Vorbereitende Begutachtung einer Agri-PV-Anlage mit Batteriespeicher westlich Halde, südlich Neuhausen, nördlich Schwabelsberg und westlich Heiligkreuzer Straße

Behandlung des Antrags auf Baurechtschaffung

Planungs- und Bauausschuss am 15.10.2026

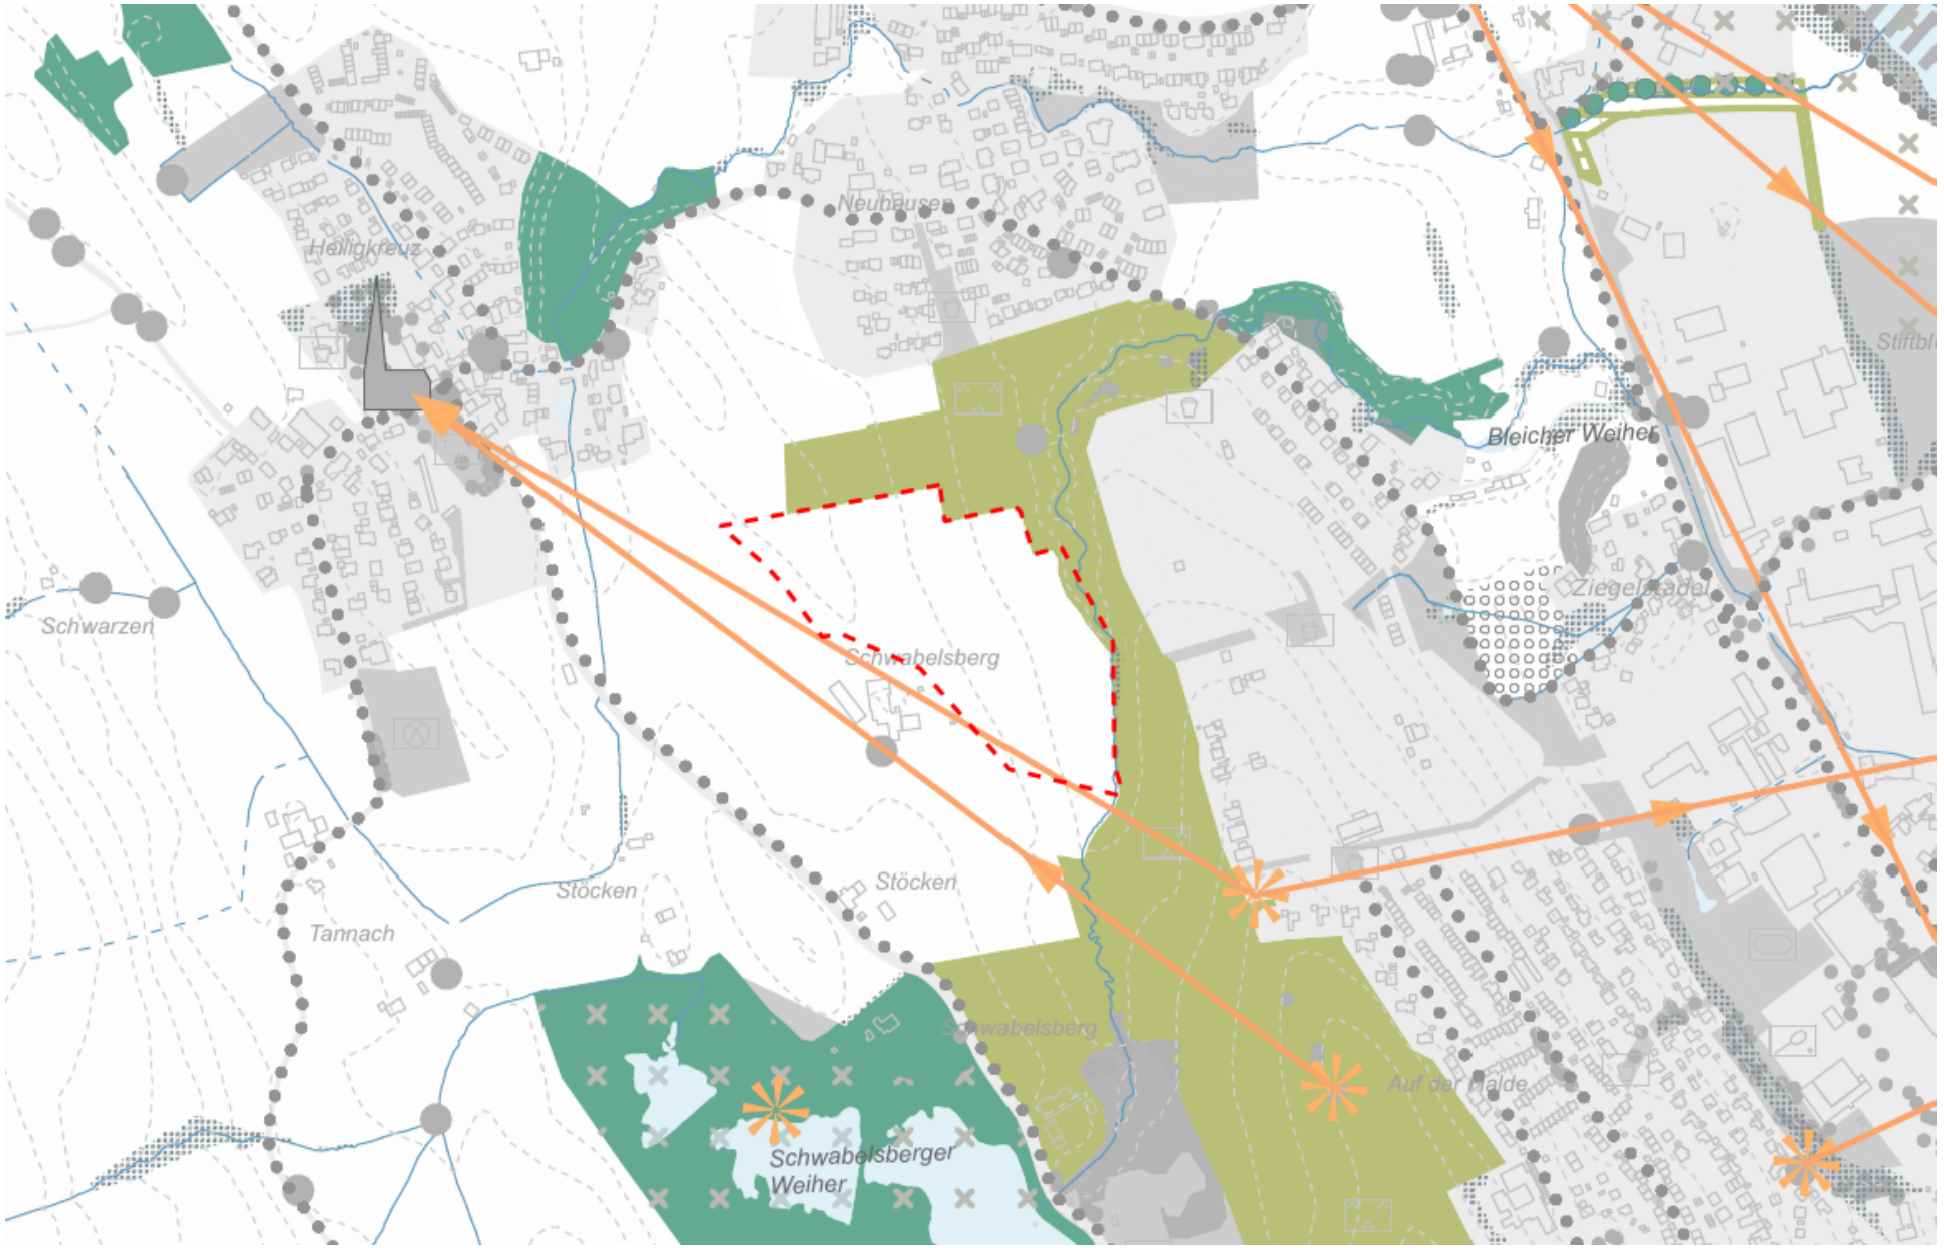
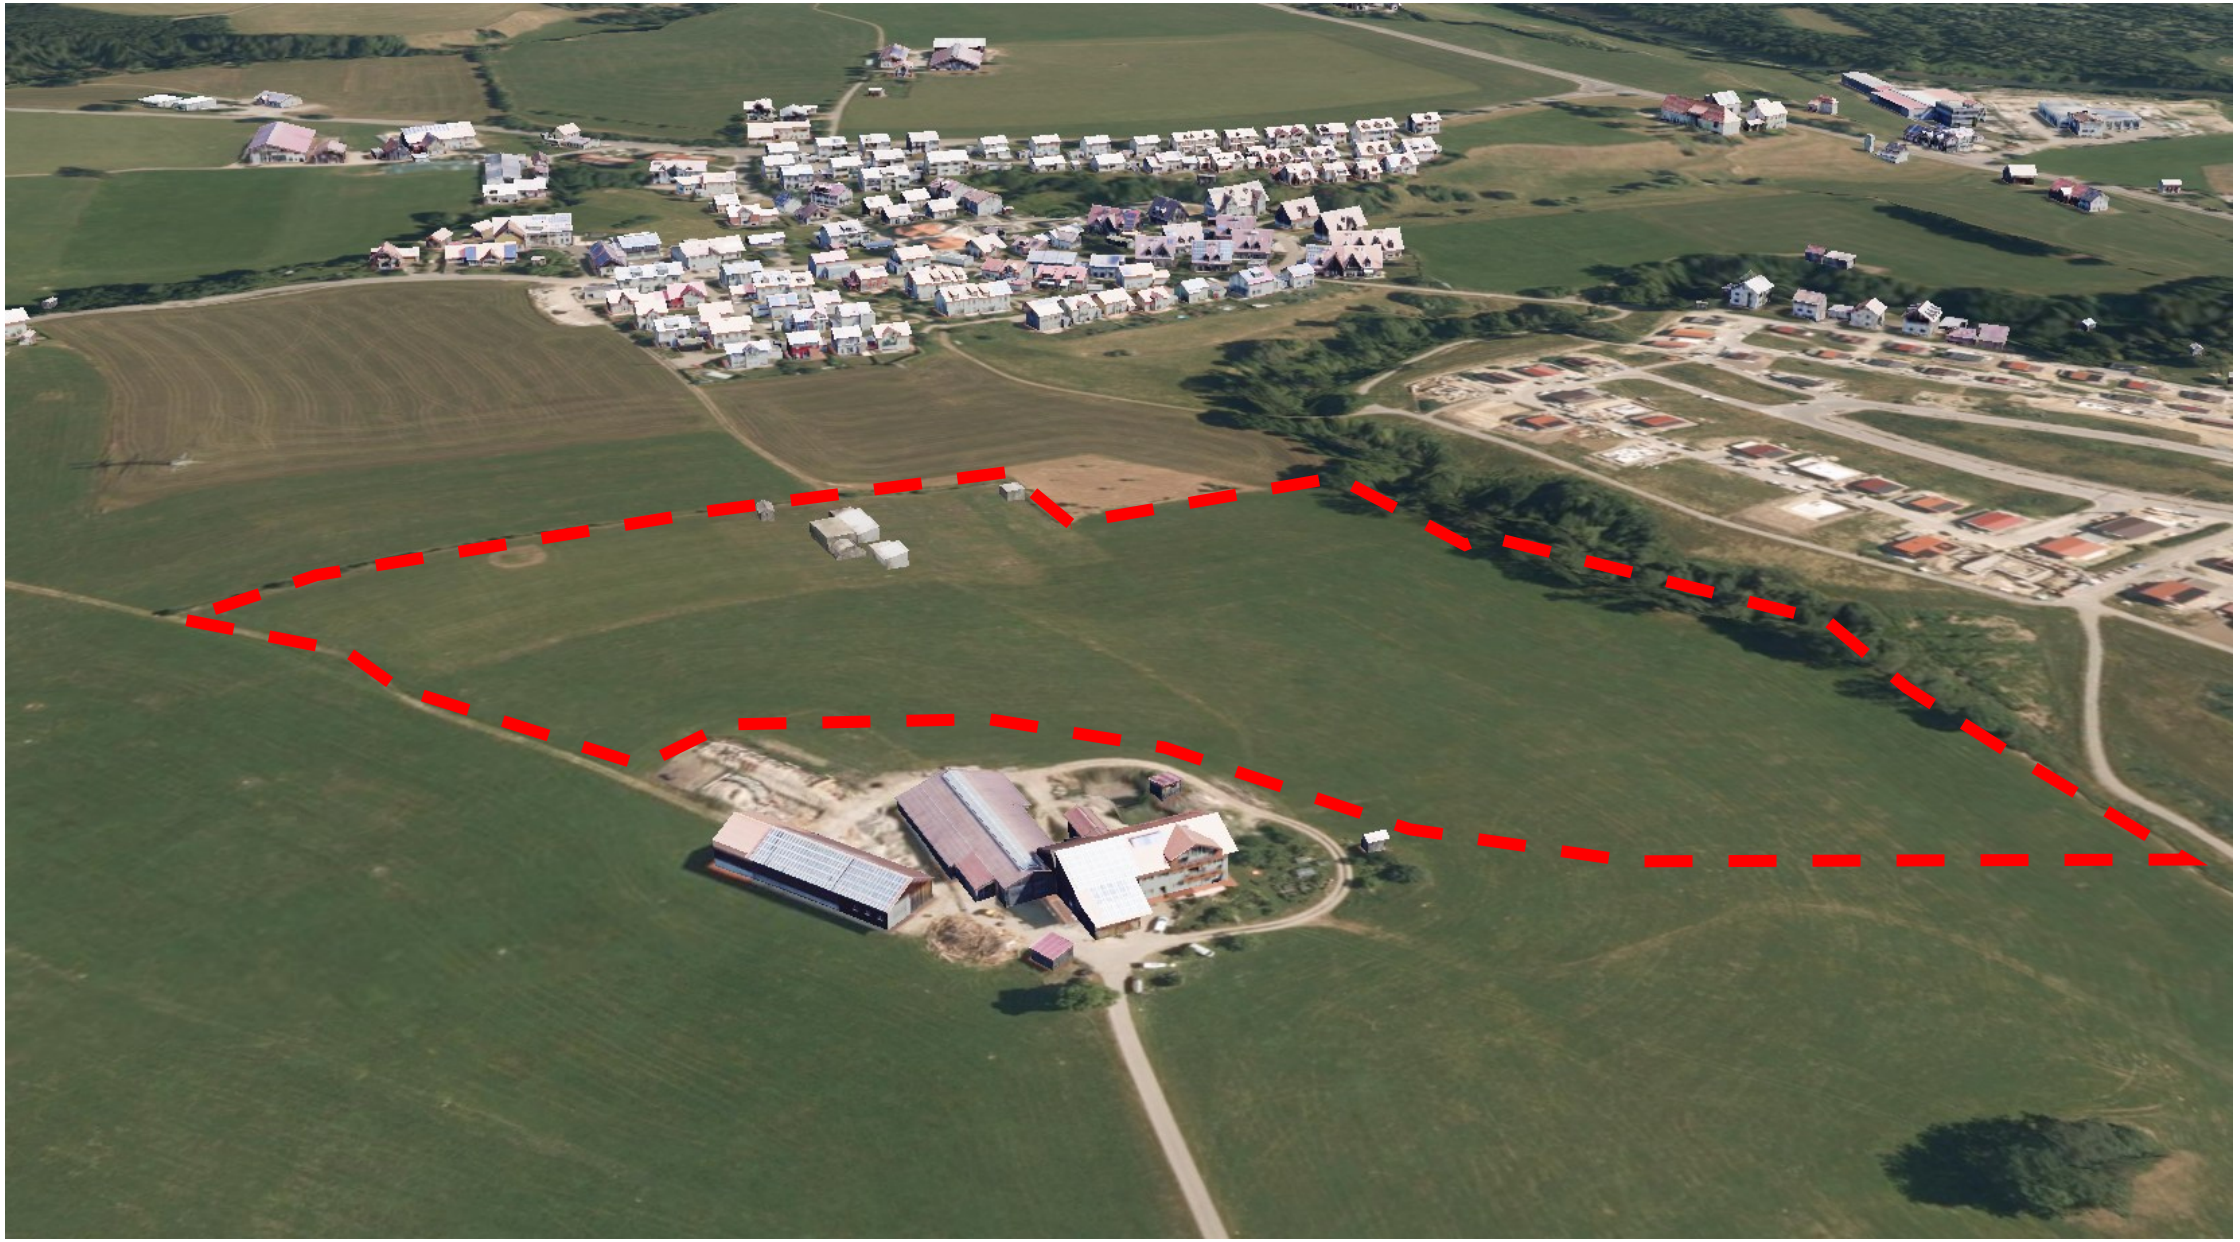
- Respektabstand zur Wohnbebauung nicht komplett eingehalten
- Bereitschaft 0,2 Cent je KWH an Stadt abzugeben
- Juristischer Sitz in Kempten
- Bereitschaft zur Beteiligung von Kommune und/oder Bürger

- Keine artenschutzrechtliche Relevanzprüfung
- Angrenzendes wertvolles Biotop
- Wertvolles Landschaftsbild
- Eingrünung minderwertig vorgesehen

- Anlage überschreitet Privilegierung von 2,5 ha deutlich
- Dimensionierung der Anlage – kritisch
- Weithin sichtbare Veränderung des Landschaftsbilds und Überprägung
- Prüfbedarf, ob landwirtschaftliche Produktion Hauptnutzung bleibt
- Betreibergesellschaft ungleich Landwirt

Der Antrag auf Baurechtschaffung wird abgelehnt.
